PN-EN ISO 11961:2009/AC

Przemysł naftowy i gazowniczy

Stalowe rury płuczkowe

Treść poprawki

Rysunek B.1 – Rura płuczkowa

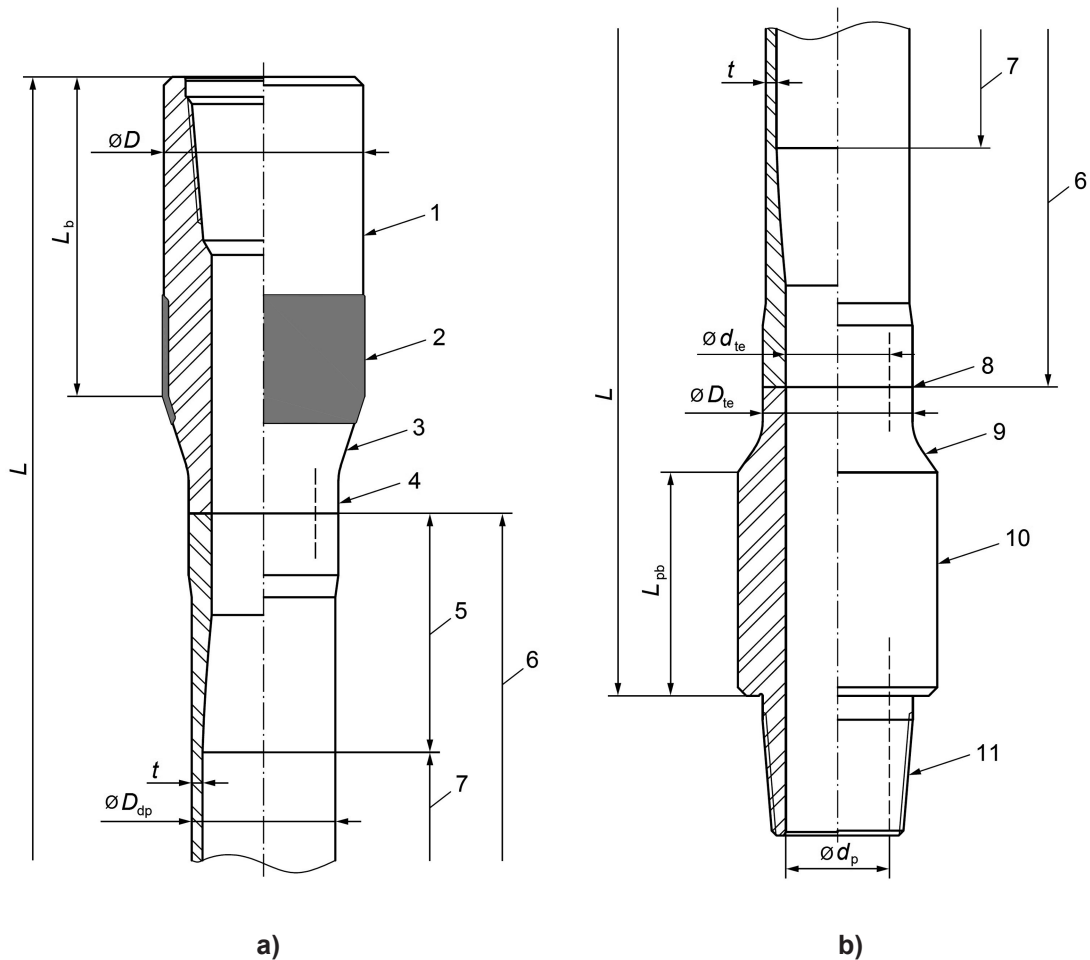
Zamienić Rysunek B.1 na następujący rysunek, w którym linię „L” na części rysunku oznaczonej literą b) skrócono, tak aby nie wystawała poniżej dolnego progu oporowego czopa połączenia, a strzałki pokazujące $\varnothing d_p$ i $\varnothing d_{te}$ zmodyfikowano.
